安防与智能化设施升级项目

招标文件答疑澄清文件

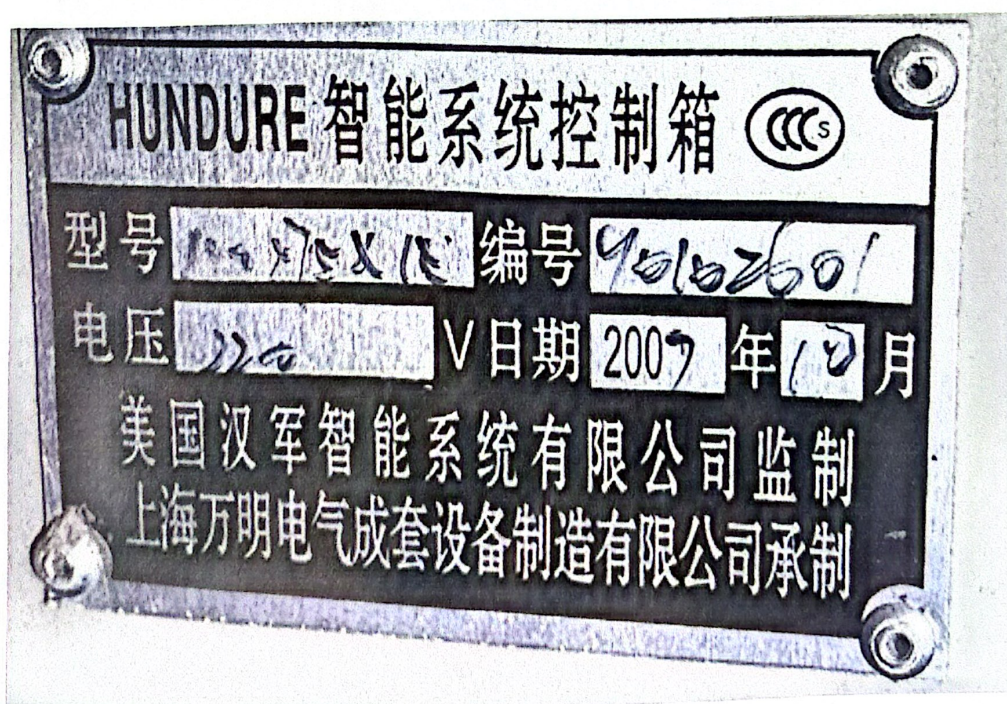
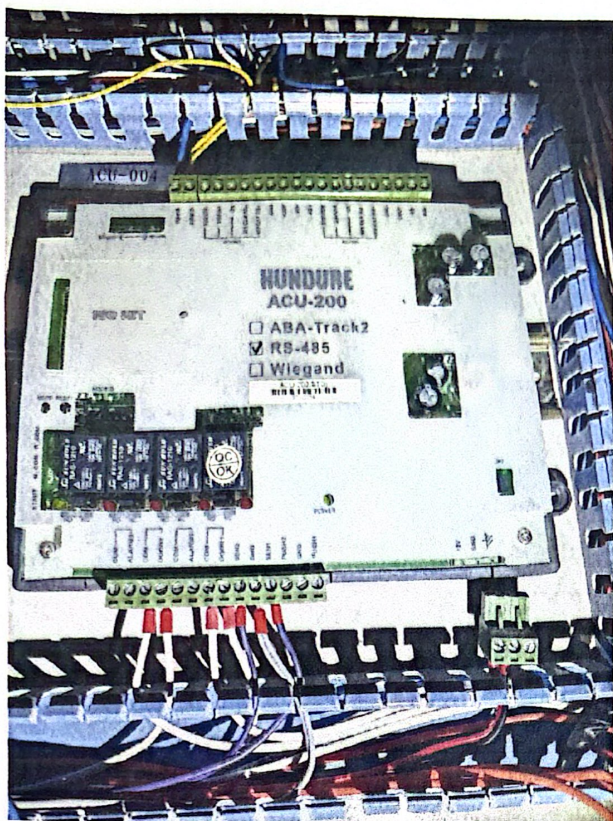
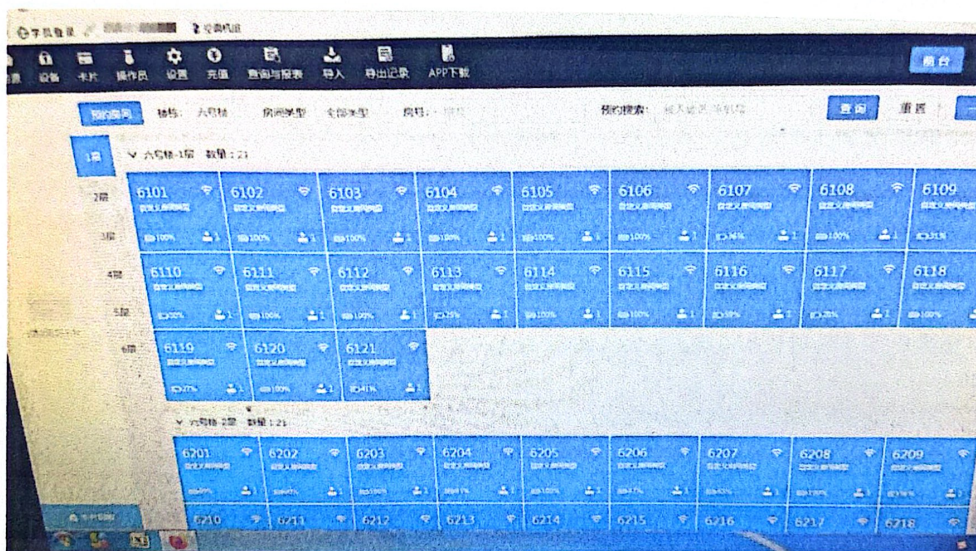
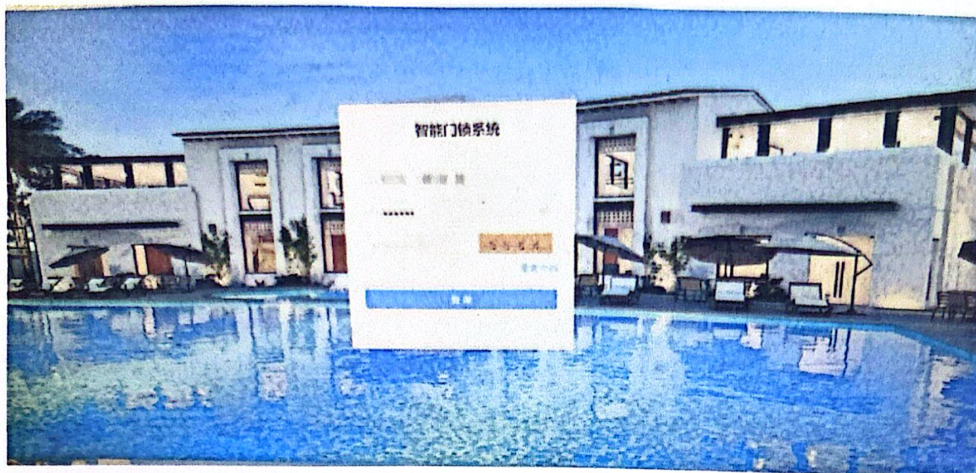
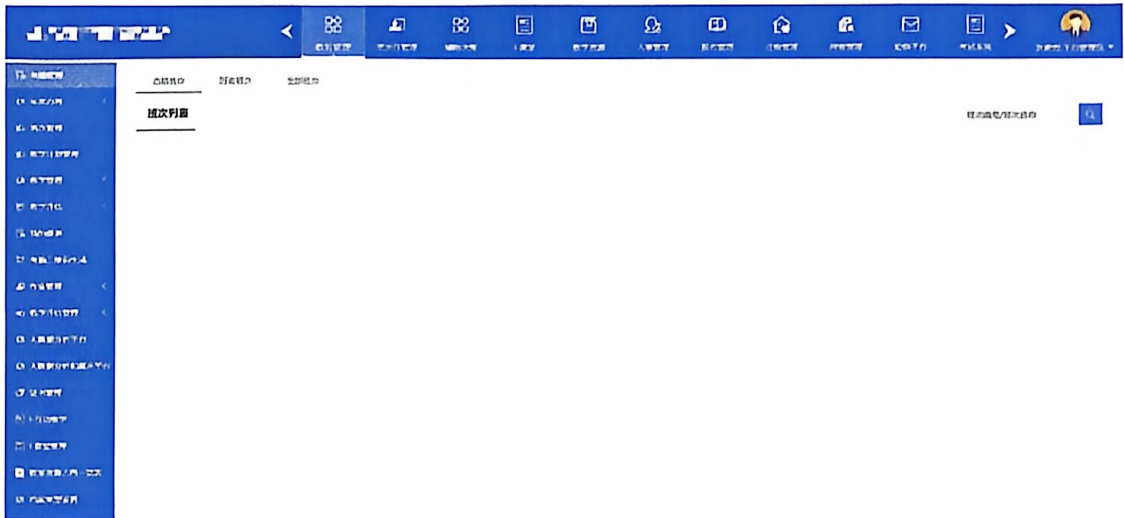
答疑事项 3: 本项目要求提供人员自助报到智能安全认证主机与浦东新区区委党校智慧校园教务系统对接方案以及一卡通系统与浦东新区区委党校门禁管理系统、消费系统、图书系统、宿舍管理系统等各系统的对接方案, 但是第四章招标需求中并没有浦东新区区委党校智慧校园教务系统以及浦东新区区委党校门禁管理系统、消费系统、图书系统、宿舍管理系统等的相关描述, 请补全需对接系统的现状及配置。

回复 3: 本项目在投标人中标后, 由学校牵头一卡通中标厂商与各系统厂家进行对接, 现有系统情况描述如下:

中标人在中标后由学校牵头, 一卡通厂商与各系统厂商进行对接, 各厂商情况如下:

- 1、图书管理系统: 现学校采用声阅图书馆智能化管理平台软件 V1.0 版本软件进行图书管理及借阅。
- 2、门禁管理系统: 现采用 HUNDURE 汉军智能系统 (上海) 有限公司产品整套门禁管理系统, 另有部分单机式门禁系统。

3、消费系统：目前 PAX 深圳百富品牌整套产品，消费机型号为 QR68-4G。

4、宿管系统：学校宿管系统为 BS 架构定制开发版本。

5、教务管理系统：学校教务管理系统为定制开发版本。
